Cimitero di Taranto

Rilievo di manufatto cimiteriale

Campo _61_ - Lotto _53_

Foto dello stato di fatto 14/08/2023

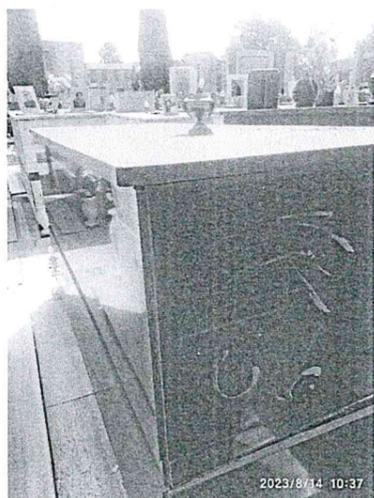
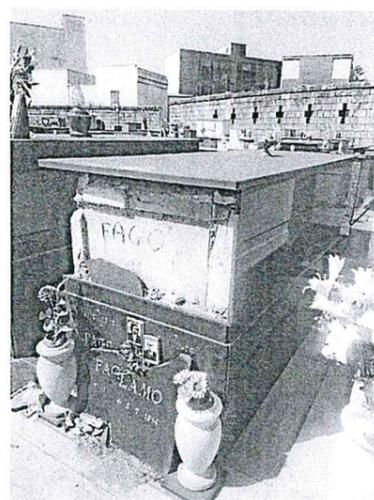
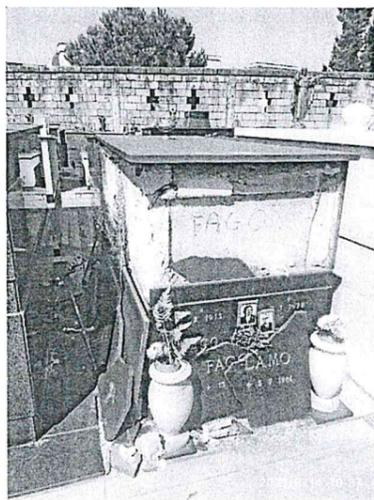
Il tumulo in oggetto si presenta adeguatamente distante dagli altri tumuli adiacenti, pertanto il nuovo manufatto è di facile realizzazione, dovrà conservare l'attuale posizione, estendendosi di cm 10 sul fronte posteriore per realizzare il loculo secondo le dimensioni previste dal regolamento di polizia mortuaria. E' fatto obbligo che il nuovo manufatto venga rivestito con marmi simili a quelli adiacenti.

Il concessionario dovrà procedere alla demolizione dell'esistente manufatto a proprie spese.

Dovendo il concessionario procedere alla eventuale realizzazione di un tumulo biposto non potrà superare l'altezza di mt 1,60 dal piano stradale del viale antistante al lotto come previsto dalla Delibera di G.C. n. 96 del 16/06/2011 (vedasi tavola grafica di ultima pagina).
